Commune d'Alfortville

MODIFICATION DU PLU d'ALFORTVILLE

DOCUMENT 1 : RAPPORT DU COMMISSAIRE ENQUETEUR

PROCES-VERBAL DE SYNTHESE

Plan des Espaces verts et jardins prévus dans le projet Babeuf/Verdun

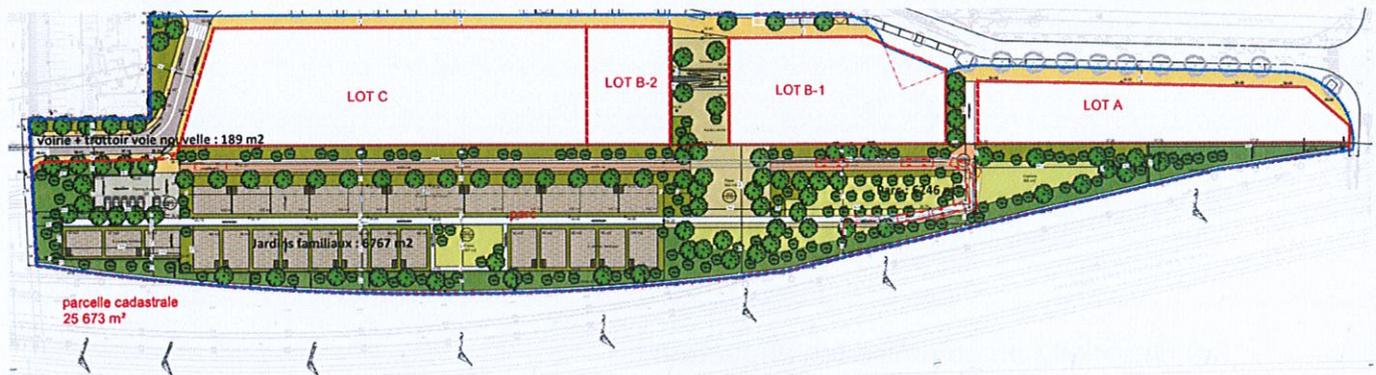
Page 121 : O.A.P. sur l'ancien terrain SNCF des rues Babeuf et Verdun : le projet comprend très peu d'espaces verts publics et collectifs alors que notre commune en manque cruellement. Les jardins familiaux sont une bonne idée, mais seront accessibles à un faible nombre de personnes, pourquoi ne pas avoir profité de l'espace pour créer un parc très arboré à cet endroit ? Par ailleurs, la densification envisagée va saturer encore un peu plus le RER D et la ligne 103 qui peine à répondre aux besoins des habitants

L'aménagement et l'organisation des espaces verts sur le site de l'O.A.P. se décomposent de la façon suivante :

Pour le Parc sur une surface de 6 246 m², il est prévu :
